工程指示 / 要求簡箋(E.I.)

工程指示編號：EI/0003 /19 修改版次：D  
 工程編號：J836 工程名稱：日出康城7期(平台)  
 工程項目：WW3 雨篷玻璃更正種類 (送地盤)  
 收件人：Maggie Lor 發件人：李耀鵬 日期：2019/3/18

現確認 WW3 雨篷玻璃更正為：  
 15mm 有線鋼化 + 1.52 PVB + 12mm 白玻半鋼化  
 (免圖案面)  
 15mm Clear Tempered /w Fritted Pattern + 1.52 PVB + 12mm Clear Heat Strengthened Glass.  
 煩請安排開片生產 (已確認玻璃未做鋼化)  
 送地盤

名稱	玻璃花紋填充示意圖	制圖	黃漢卿	2018.9.6	修改		
材料		復核			日期		
顏色		批准			圖號	WW3-FD1

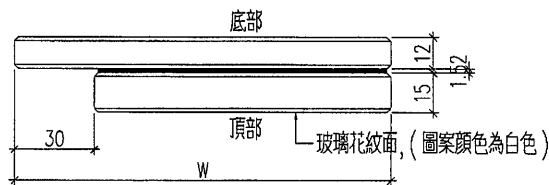
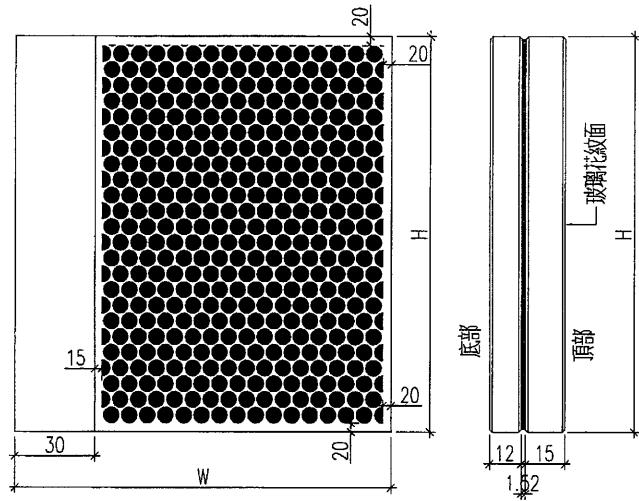
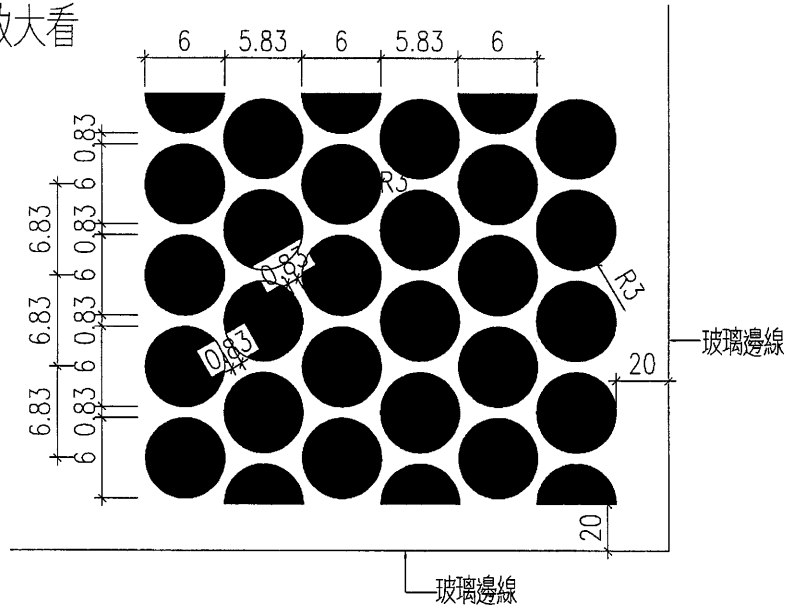
原EI/0003/19 新增

放大看

1 PARTIAL ELEVATION OF WINDOW WALL  
2001 (ALL R.C. STRUCTURAL INFORMATION UNDER SEPARATED SUBMISSION)

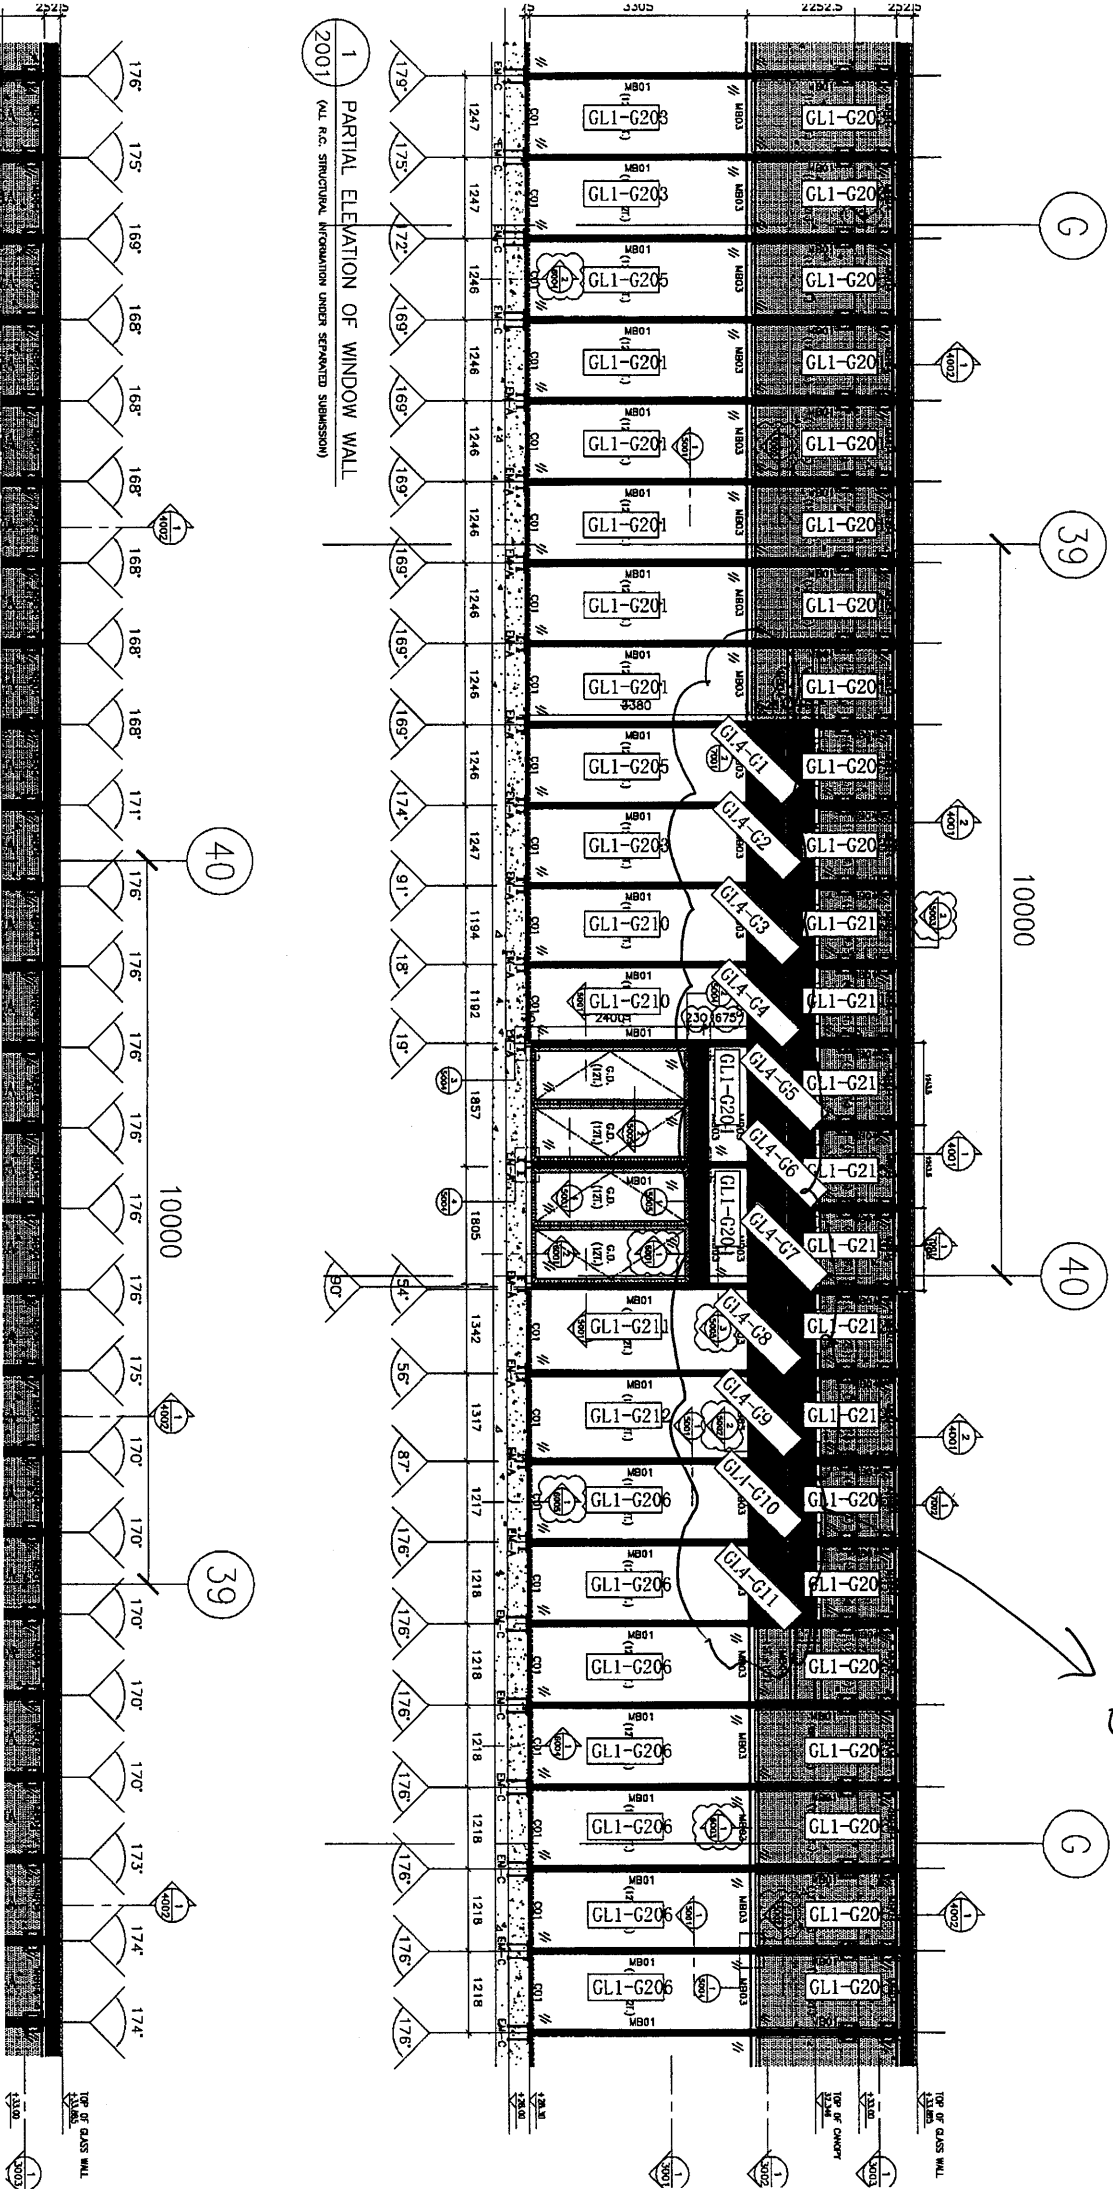
Canopy like this.
